改善箇所説明図

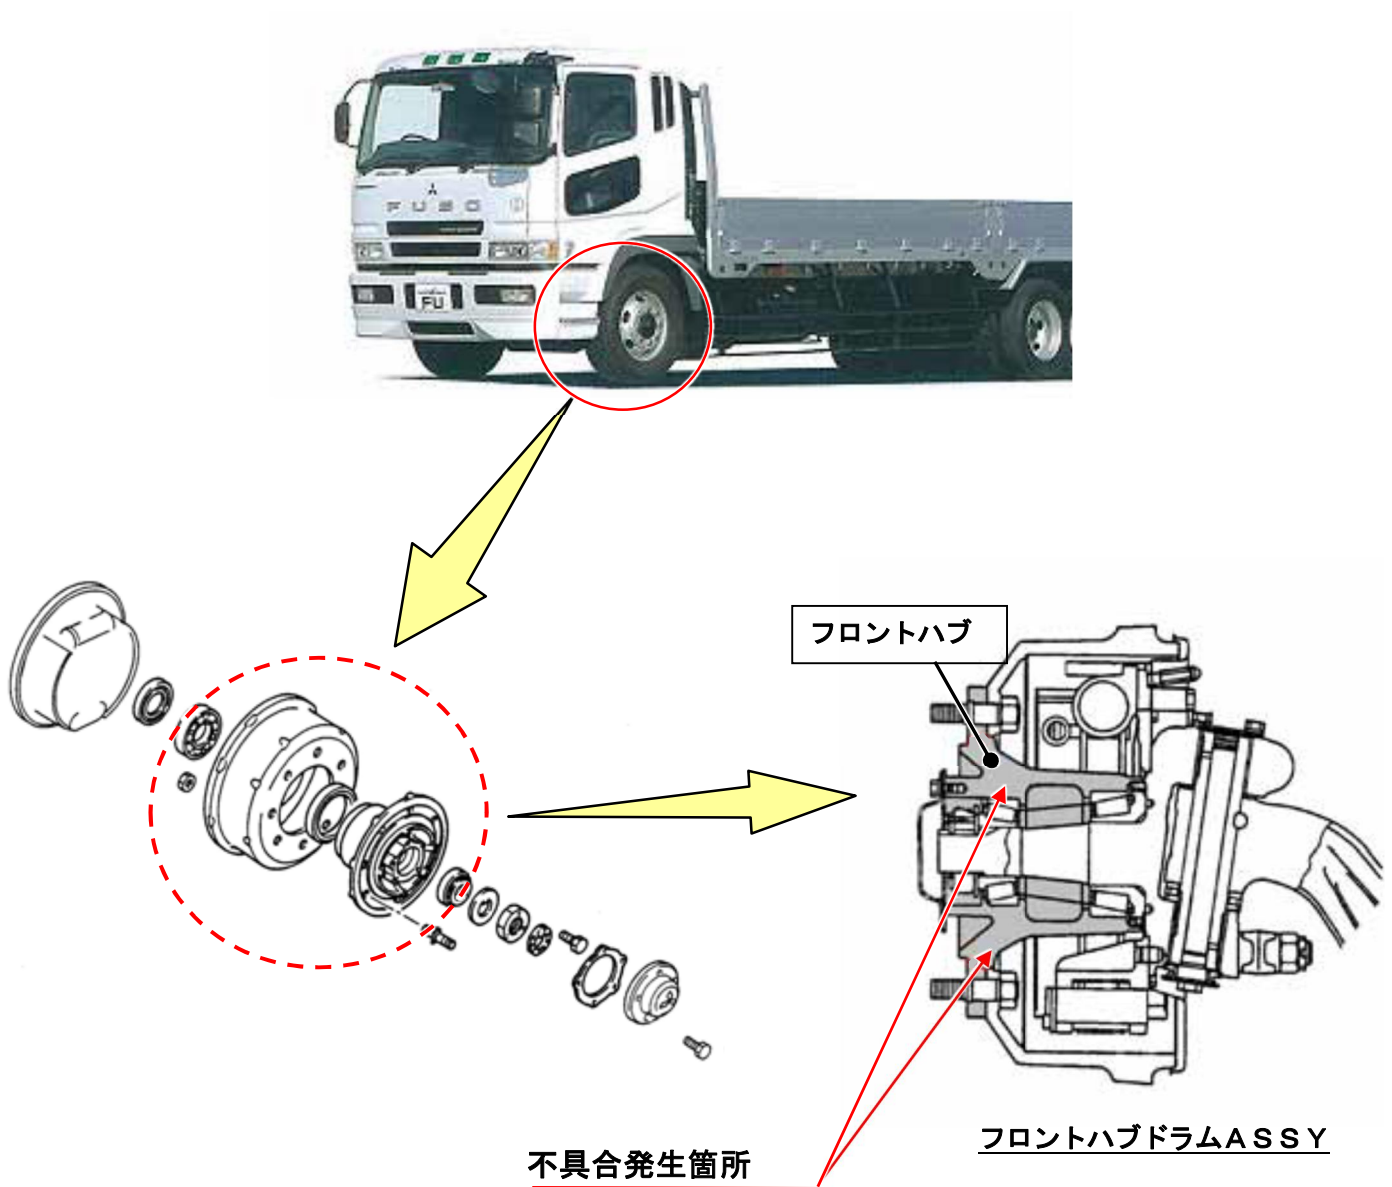
フロントハブにおいて、補用品の供給が不適切なため、当該部品が現行品から旧品に交換されたものがある。

全車両、フロントハブを点検し、旧品が装着されていた場合は現行品に交換する。
